Grupo de Gestión de Notificaciones**CONSTANCIA DE NOTIFICACIÓN MEDIANTE PUBLICACIÓN DE AVISO****Resolución No. 1841 del 23 de agosto de 2023**

RESOLUCIÓN N° 1841

“Por la cual se resuelve un recurso de reposición interpuesto en contra de la Resolución 1146 del 5 de junio de 2023 y se toman otras determinaciones”

Figura 1. Criterios de delimitación del Área de Influencia del medio biótico presentada por la Sociedad.

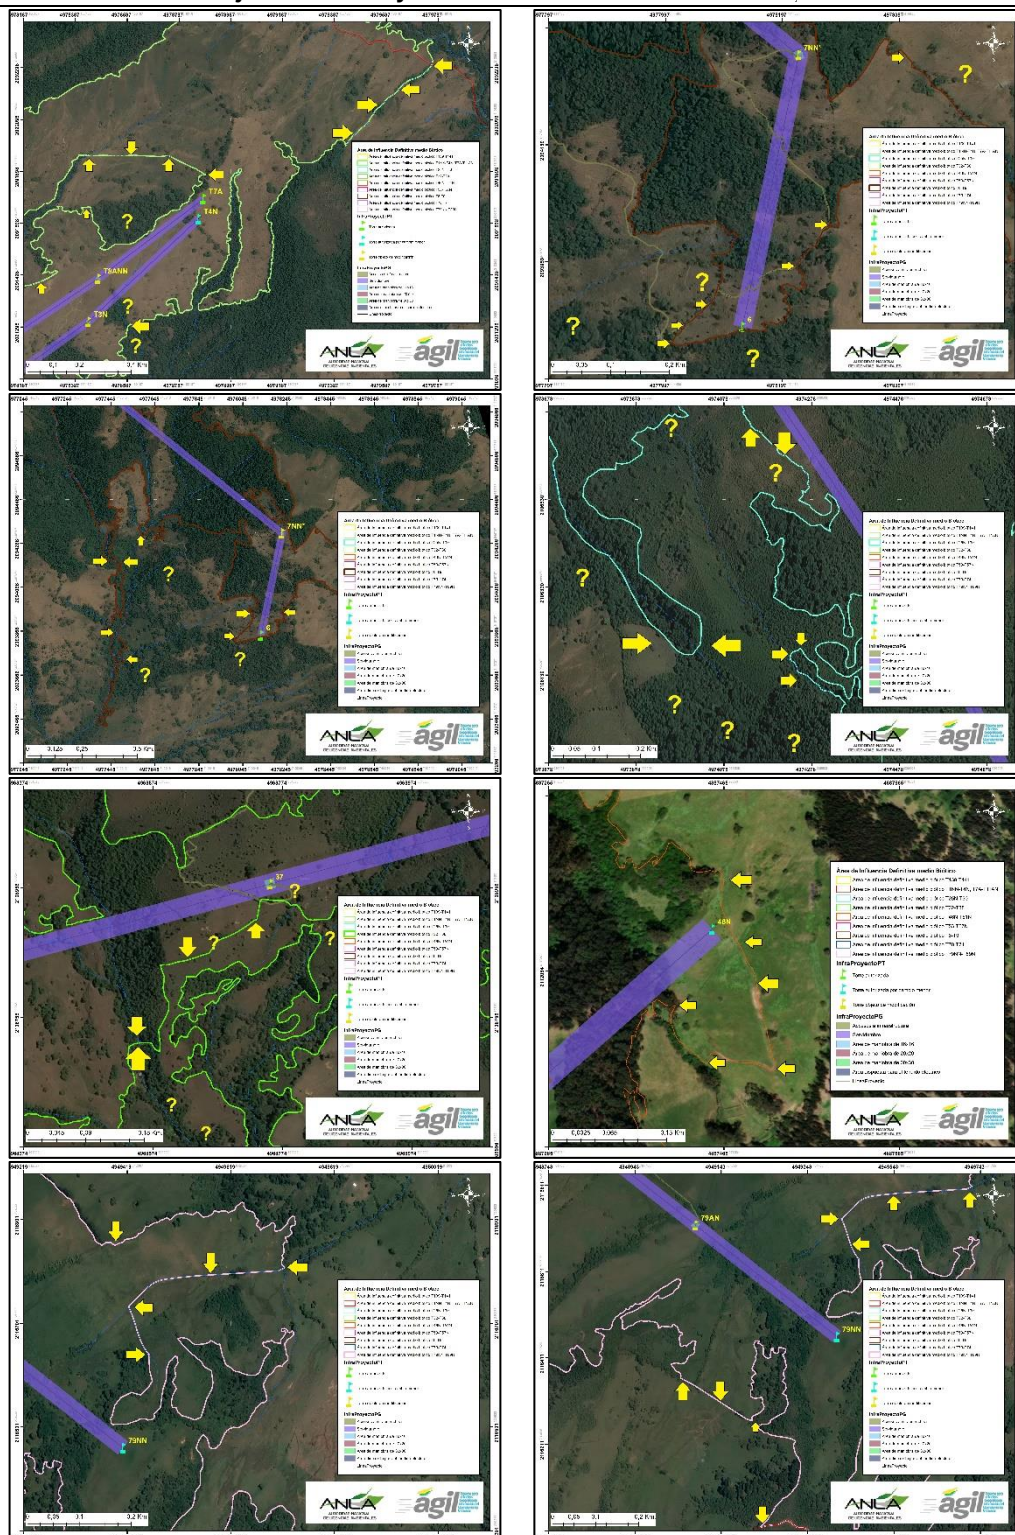
Respecto a la solicitud de revocación de los numerales 3, 5 y 6 de la ficha SFS Programa de seguimiento y monitoreo del recurso de fauna del ordinal i. Medio biótico del Artículo Noveno de la Resolución 1146 del 5 de junio del 2023, si bien entre los argumentos de la Sociedad señala diferentes acciones de atención del manejo de fauna silvestre en el Plan de Manejo Ambiental “Manejo de fauna el código F-fs” el cual tiene como objetivo prevenir incidentes con individuos de fauna silvestre a partir de actividades con el registro de eventos de ahuyentamiento, rescate y reubicación de individuos, rescate de nidos, señalización, charlas ambientales, planillas de campo, registro fotográfico y su reporte en el Modelo de Almacenamiento Geográfico, el Equipo Técnico Evaluador de la ANLA considera mantener la obligación dando claridad que los numerales mencionados anteriormente, se establecieron como resultado de la incertidumbre de la trascendencia de los diferentes impactos negativos en los componentes de fauna y flora silvestre en

Con respecto a la potencial trascendencia de impactos el Equipo Técnico Evaluador de la ANLA identificó que, en el área de influencia del medio biótico definida por la Sociedad, en diferentes sectores se realizó la delimitación con base a criterios físicos (p.ej. caminos, senderos y drenajes sencillos); áreas que se presentan en las siguientes figuras. Entre los diferentes ejemplos expuestos, también se identificó en la delimitación del área de influencia biótica áreas sin criterio de continuidad de coberturas naturales de la tierra (p.ej. bosque de galería y/o ripario, bosque denso alto de tierra firme, bosque fragmentado y vegetación secundaria), sitios donde se debe dar mayor prioridad durante la ejecución de los monitoreos de seguimiento de fauna silvestre y la verificación de medidas de manejo establecidas por el proyecto.

De la misma forma, no se considera procedente revocar los numerales 3, 5 y 6 de la ficha “SFS Programa de seguimiento y monitoreo del recurso fauna”, como quiera que la evaluación realizada en el trámite de modificación de licencia ambiental generó incertidumbre de la trascendencia de los diferentes impactos negativos en los componentes de fauna y flora silvestre en diferentes sectores del área de influencia del medio biótico delimitada por la Sociedad, por esta razón fue necesario imponer las obligaciones establecidas en la ficha, en consecuencia, se confirman los numeral 3, 5 y 6 de la Ficha “SFS Programa de seguimiento y monitoreo del recurso fauna”, del ordinal i Medio Biótico del artículo noveno de la Resolución 1146 del 5 de junio de 2023, tal y como quedará plasmado en la parte resolutive del presente acto administrativo.
